原子炉安全専門審査会第27部会

原子炉安全専門審査会第27部会（北海道電力株式会社泊発電所（1，2号原子炉の設置））
Cグループ議事概要（案）

泊発電所（1，2号炉）

現地調査指摘事項について

第 1 図 敷地前面海域の断層位置図

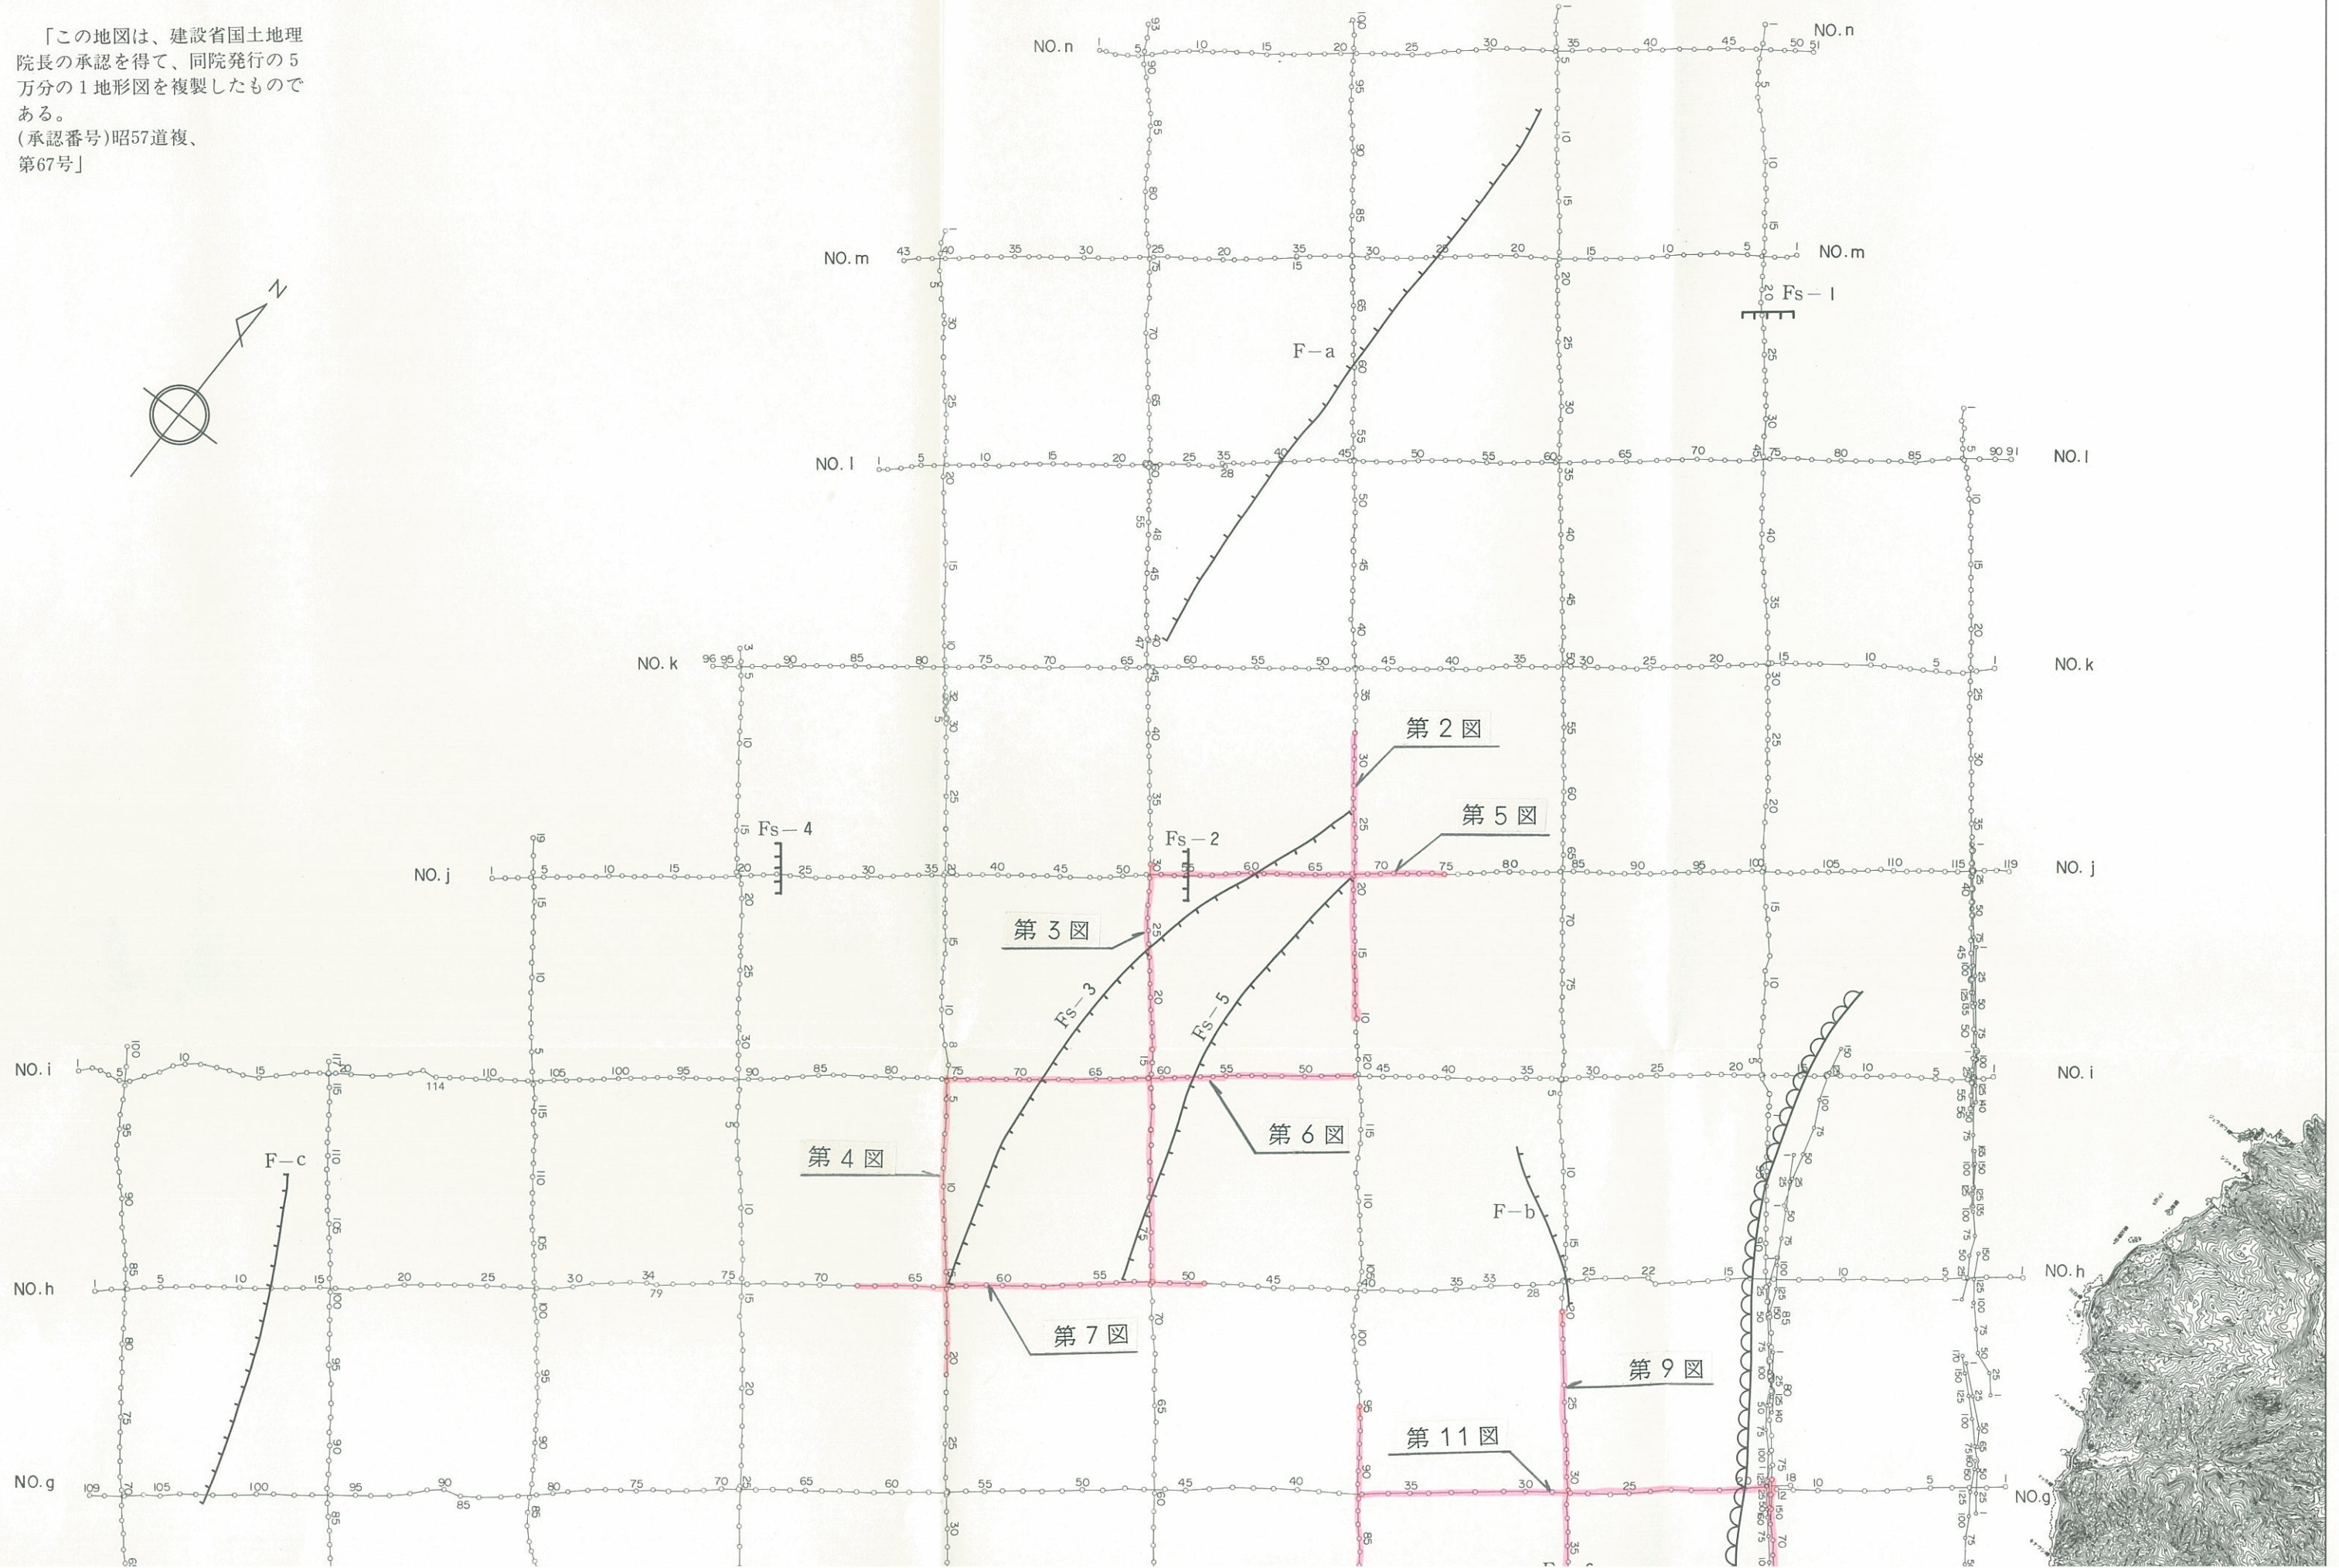
## 1. Fs-3、Fs-5、Fs-6断層の連続性について

音波探査結果から推定される断層の状況を第1表に、断層の位置を第1図に示す。

調査結果から推定される断層のうち、Fs-3、Fs-5、Fs-6断層の連続性を確認するため、第1図に示す測線の音波探査記録を第2図～第2図に示す。

Fs-3、Fs-5、Fs-6断層はいずれもこれらの測線には認められないことから、断層の長さについては、これらの測線の直前まで連続するものと評価している。
